PETYCJA nr 2021/06/001

Dotyczy: Działań Generalnej Dyrekcji Dróg Krajowych i Autostrad w zakresie uzyskania decyzji o Środowiskowych Uwarunkowaniach dla zadania:

„Budowa i przebudowa drogi krajowej nr75 (DK75) klasy GP na odc. Brzesko – Nowy Sącz, Odc. II”

Załącznik nr 2
Przebieg odcinkowego korytarza
alternatywnego pomiędzy
miejscowościami
Iwkowa - Łospińska Dolna
wg wariantu zielonego "B"
Materiał GDDKiA sierpień 2020
wg www.dk75.pl
"Przebiegi na tle uwarunkowań środowiskowych"

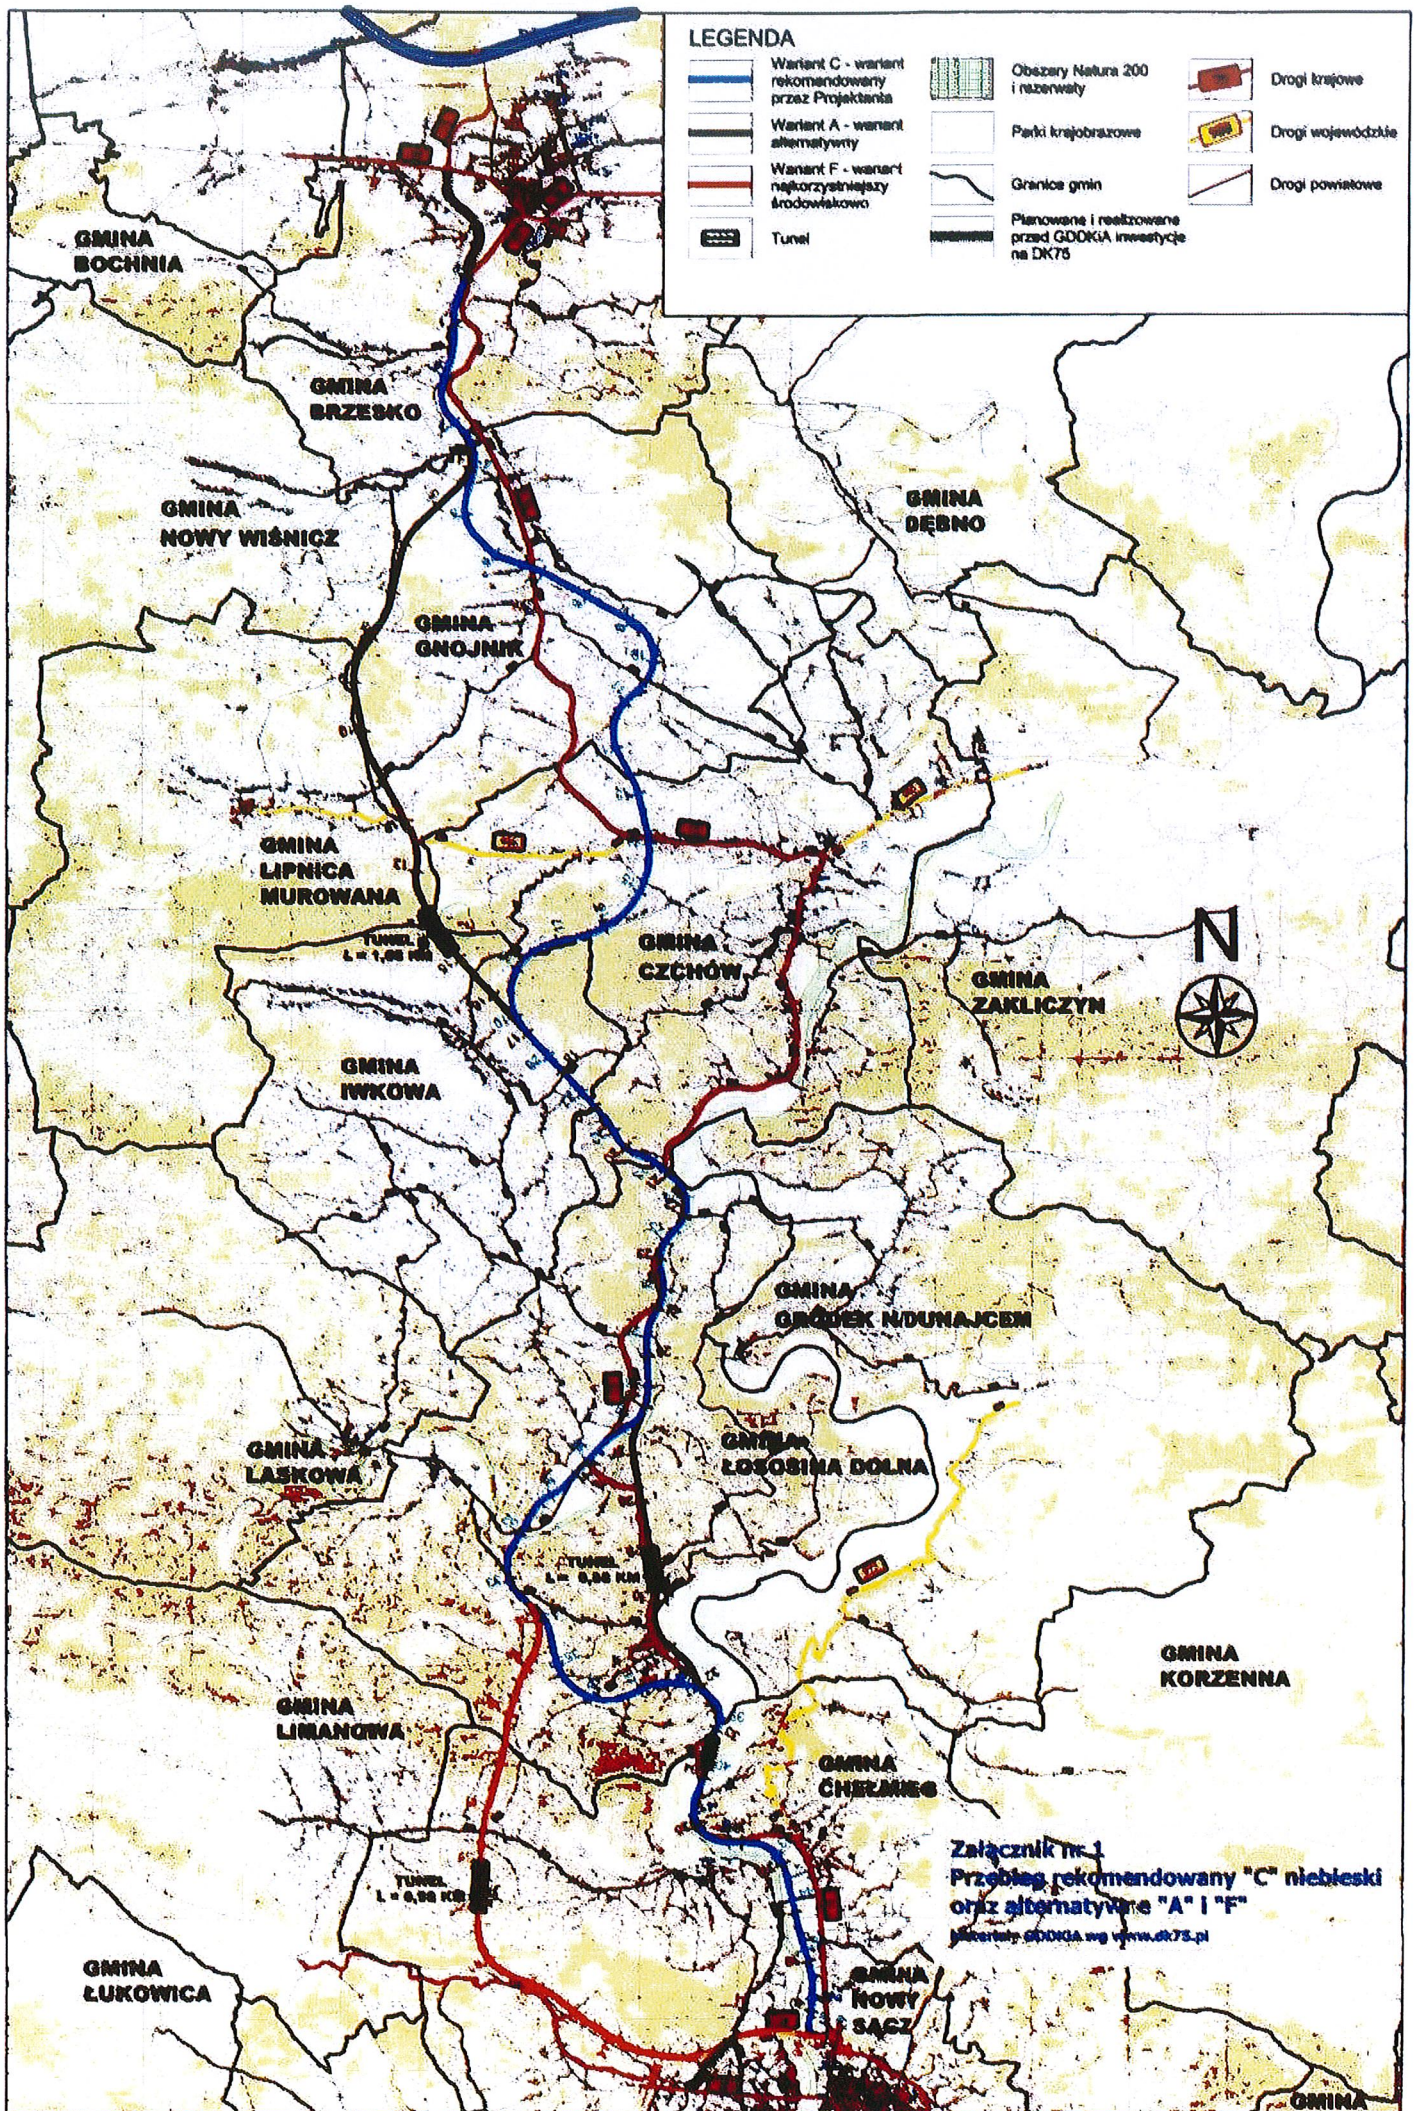
W związku z tym wnoszę o przywrócenie odcinkowego korytarza alternatywnego zgodnego z Waszym projektem wg wariantu „B” na odcinku Iwkowa – Łososina Dolna oraz dołączenie go jako uzupełnienie w dokumentacji złożonej do RDOŚ w zakresie uzyskania decyzji o Środowiskowych Uwarunkowaniach dla zadania opisanego w tytule petycji.

Jako uzasadnienie - jeśli przyjąć do porównania odcinkowego trasę wg Waszego projektu wariantu „B” „zielonego”, z trasami „C”, „A” i „F” (w wariantach obecnie przez Was rekomendowanych) pomiędzy punktami wspólnymi dla wszystkich w.w. korytarzy tj. pomiędzy miejscowością Iwkowa i miejscowością Łososina Dolna, to na tym około 8÷9 kilometrowym odcinku wariant „zielony” „B” wypada w tym porównaniu następująco:

Załącznik nr 4
Rozmieszczenie
punktów wspólnych
korytarzy z ostatniego
etapu STEŚ do analizy
wielokryterialnej RDOŚ

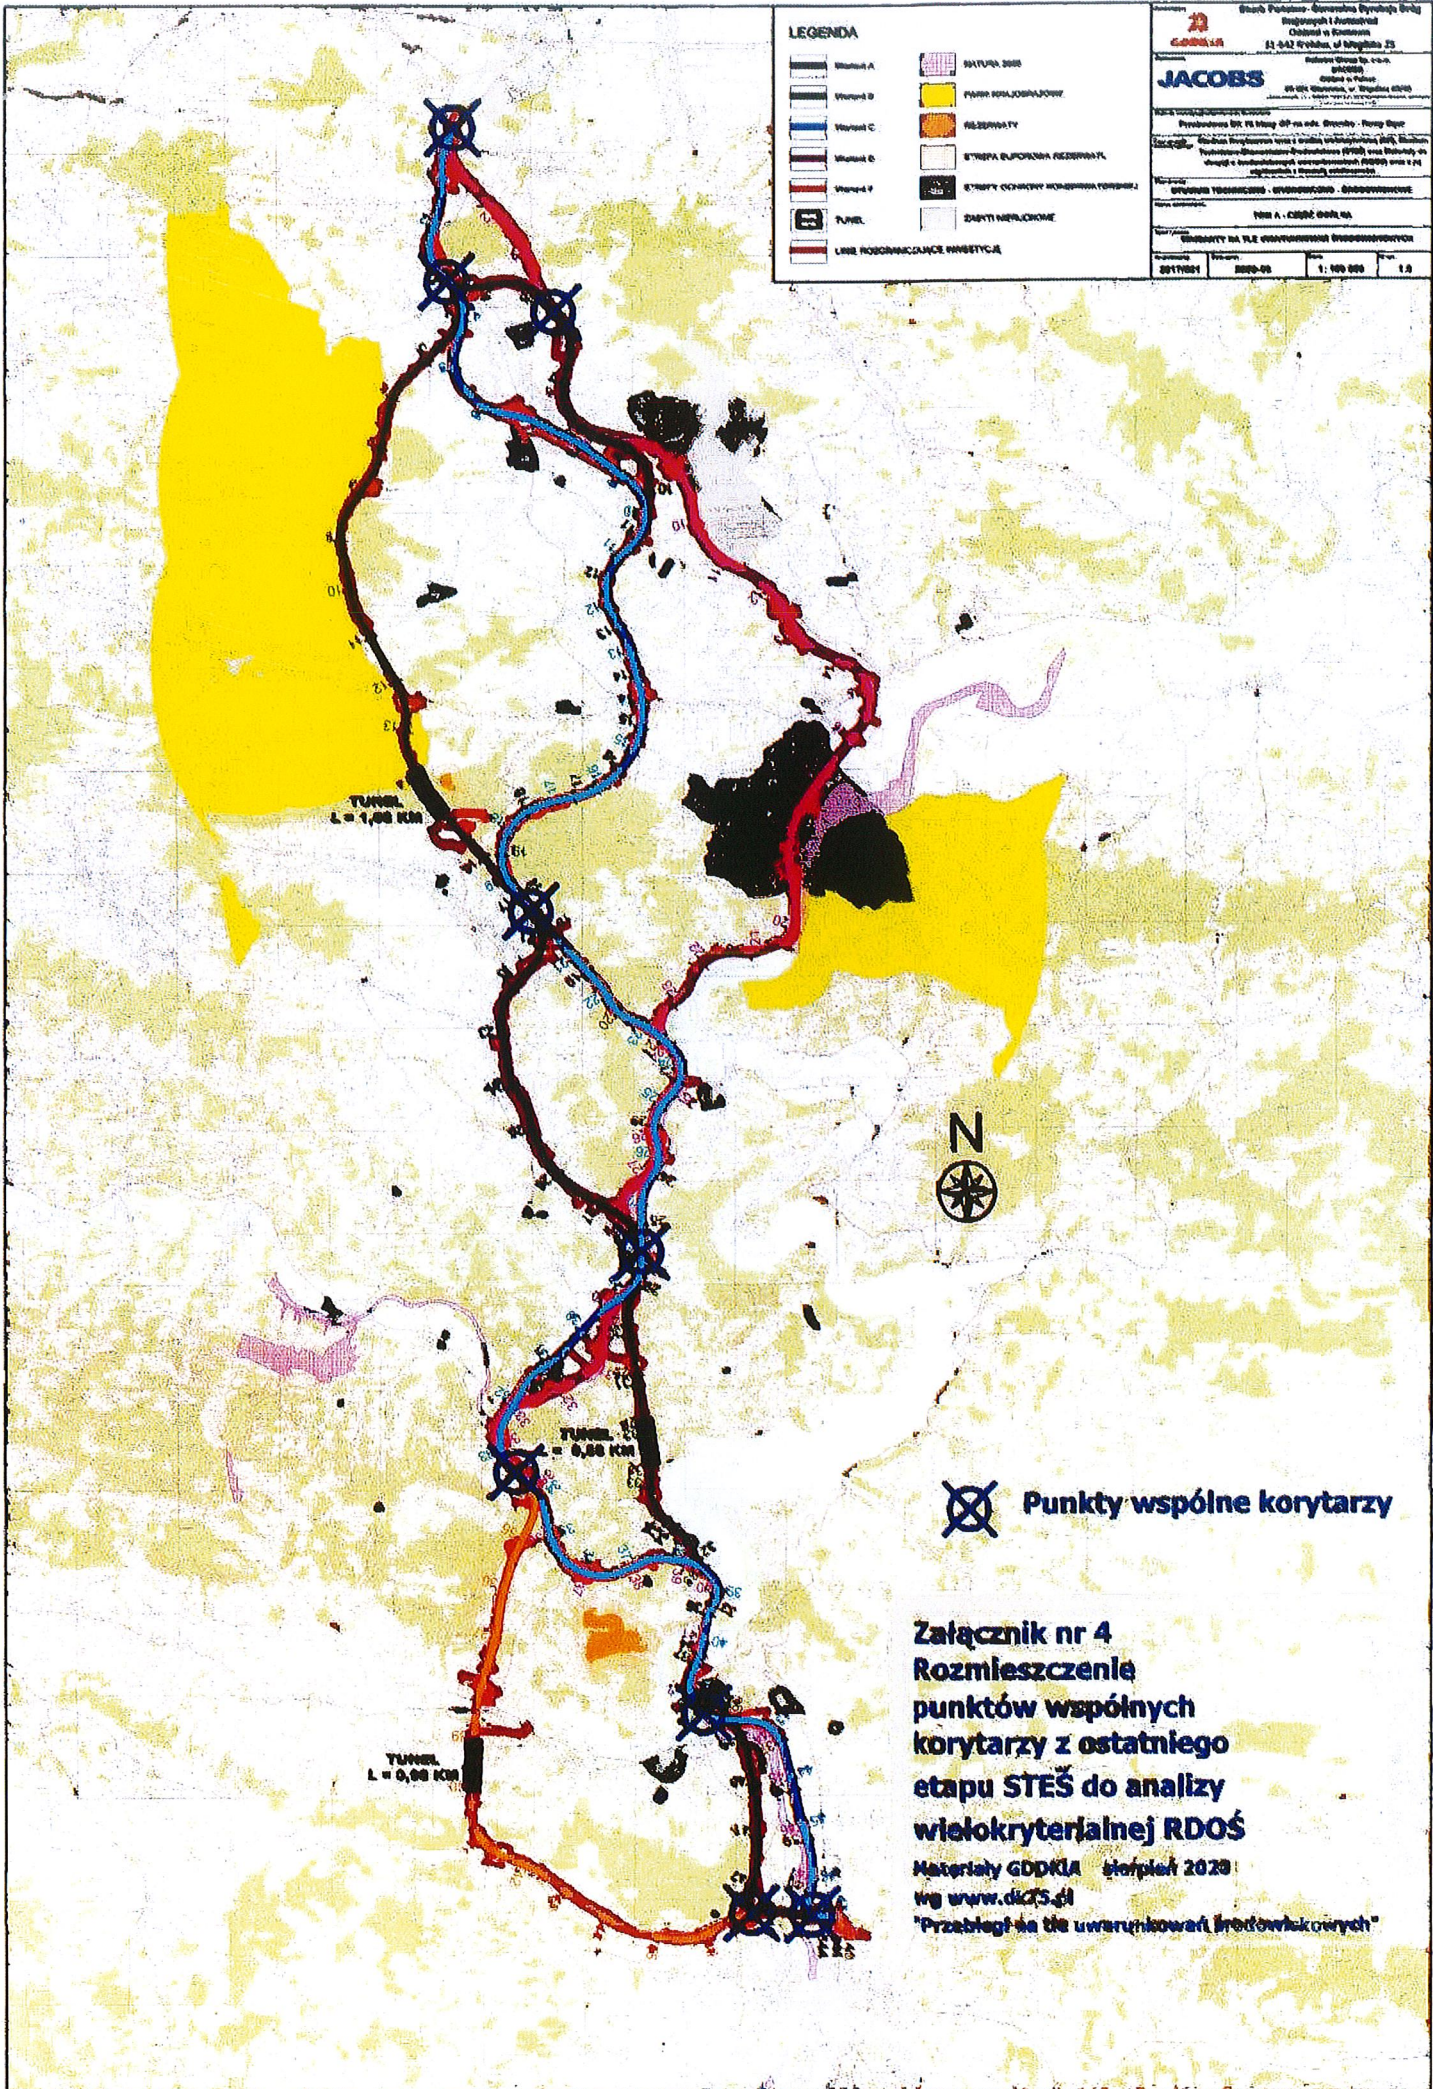
W kolejnej części pisma zwracam się z prośbą o przygotowanie w dokumentacji złożonej do RDOŚ bardziej szczegółowej wielokryterialnej oceny wariantów. W chwili obecnej wasza ocena jest przedstawiona w odniesieniu do całościowych przebiegów korytarzy. Jest to znaczne uproszczenie i nie oddaje oceny stanu faktycznego ponieważ jeden niekorzystny fragment (np. tunel) może rzutować na niską ocenę wariantu który na pozostałym przebiegu być może uzyskałby lepsze wyniki i uzyskałby wysoką ocenę RDOŚ. Dlatego zdaniem naszego stowarzyszenia poprawne byłoby określenie punktów wspólnych dla wszystkich 5-ciu rozpatrywanych w ostatnim etapie STEŚ wariantów i przygotowanie szczegółowej wielokryterialnej oceny właśnie odcinków pomiędzy poszczególnymi punktami wspólnymi. Takie rozwiązanie znacznie ułatwiłoby dokonanie przez RDOŚ szczegółowej oceny każdego odcinka a w efekcie pozwoliłoby Wam wybrać nową trasę która być może byłaby optymalną wspomnianą wcześniej odcinkową kompilacją kilku wariantów. Do pisma dołączono przykładowe rozmieszczenie punktów wspólnych wg załącznika nr 4 wg Waszych map z połowy 2020 roku z ostatniego etapu STEŚ. Zasadne wydaje się też dołączenie pełnego wykazu obiektów inżynierskich ze szczegółową specyfikacją dla wszystkich wariantów A, B, C, D, F tak jak zostało to zaprezentowane przez Was dotychczas ale tylko dla 3 przez was rekomendowanych.
